Mission régionale d'autorité environnementale  
ÎLE-DE-FRANCE

**Avis délibéré  
de la Mission régionale d'autorité environnementale d'Île-  
de-France sur le projet de construction de l'îlot G3  
de la ZAC Victor Hugo à Bagneux (92)**

N°MRAe 2021 – 1732  
en date du 7 octobre 2021

Figure 3: perspective aérienne depuis le sud-ouest et perspective depuis la place des Métros (étude d'impact, p. 440 et 99).

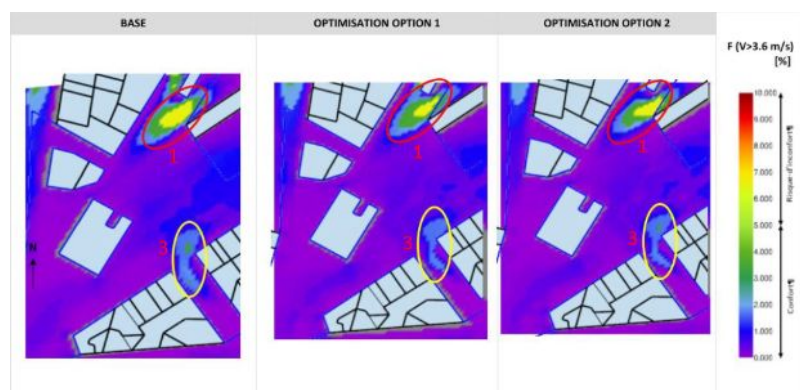
Toutefois, hormis pour les îlots G1 et G2, ces vues ne figurent pas les futurs bâtiments de la ZAC (dont les projets sont pourtant connus, cf. p. 40-41) et ne sont pas mises en vis-à-vis de l'état actuel. Par ailleurs, il n'y a pas de vues d'ensemble depuis le nord, ni de coupes du projet incluant les bâtiments environnants (barres de logement et le gymnase Henri Wallon) qui permettent d'apprécier les rapports de distance et de hauteur.

**(2) La MRAe recommande de compléter l'analyse paysagère du projet avec des vues d'ensemble depuis le nord et des coupes du projet incluant le bâti environnant permettant d'apprécier les différences de hauteur rapportées à l'éloignement.**
